溶接専門部会 (WS) 火技解釈第 10 章 検討課題 一覧表 (1/16) 「平成 29 年 6 月 13 日現在」

溶接専門部会 (WS) 火技解釈第 10 章 検討課題 一覧表 (2/16) 「平成 29 年 6 月 13 日現在」

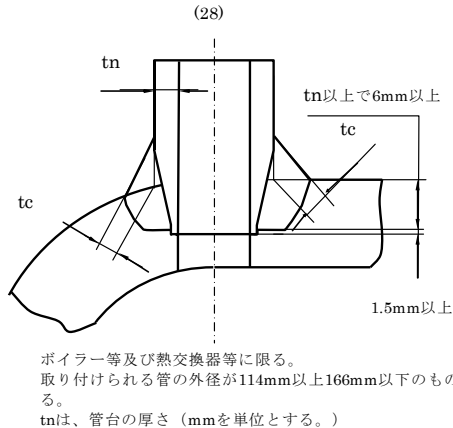
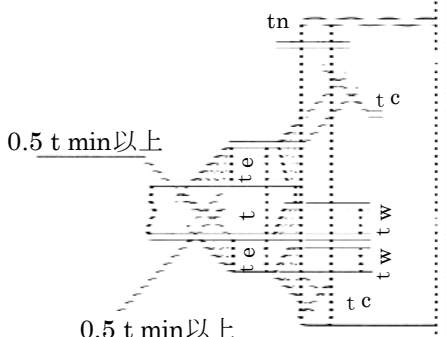
No.	課題番号	【課題名】 概要	主要な 条項	担当 Gr.	改正 提案	理 由	WS 最終審議	WS 投票	JESC 提案	JESC 提案結果	備 考
7	WS06-02	<p>【平板又は管板を取り付ける継手の溶接部】 火技解釈別図 3(11)の構造で、ステーで支えられるか否かで溶接脚長が決められていたが、ASME2003Addenda 以降では、ステーの有無による区分が廃止されている。</p> <p>(11)</p> 	別図第 3 (11)	溶接設計	否	ステーの取り付け方法、サイズに関して、事項は多種多様であり、全てのケースが強度を満足するとは言えない。	WS 19-1	—	—	—	
8	WS06-03	<p>【管台を取り付ける継手の溶接部】 ASME Sec. I 2002 Addenda から PW16.1(p)の図が削除された。</p> <p>(20)</p> 	別図第 4 (20)	溶接設計	否	溶接強度の健全性が問題となった訳でもなく、適用に問題ないため現行のままとする。	WS 19-1	—	—	—	
9	WS06-04	<p>【溶接部の強度不足】 「高クロム鋼の長時間クリープ強度低下に関する技術基準適合性調査委員会」(略称: SHC 委員会*1) で検討された内容の火技解釈への取り込み。</p> <p>*1: Committee on Establishing Allowable Stress Value etc. of High Chromium Ferritic Steel</p>	第 121 条	溶接設計	否	溶接部の強度低下に係り、現行の溶接継手効率の式に入っている因子である継手の種類、溶接部の検査に溶接継手部のクリープ強度の因子を加えた溶接継手の効率 $\eta$ として、火技解釈第 1 章の計算式改正を提案する。 溶接設計に絡み、JISB8201 の訂正を行いたい予定である。	WS 19-1	—	—	—
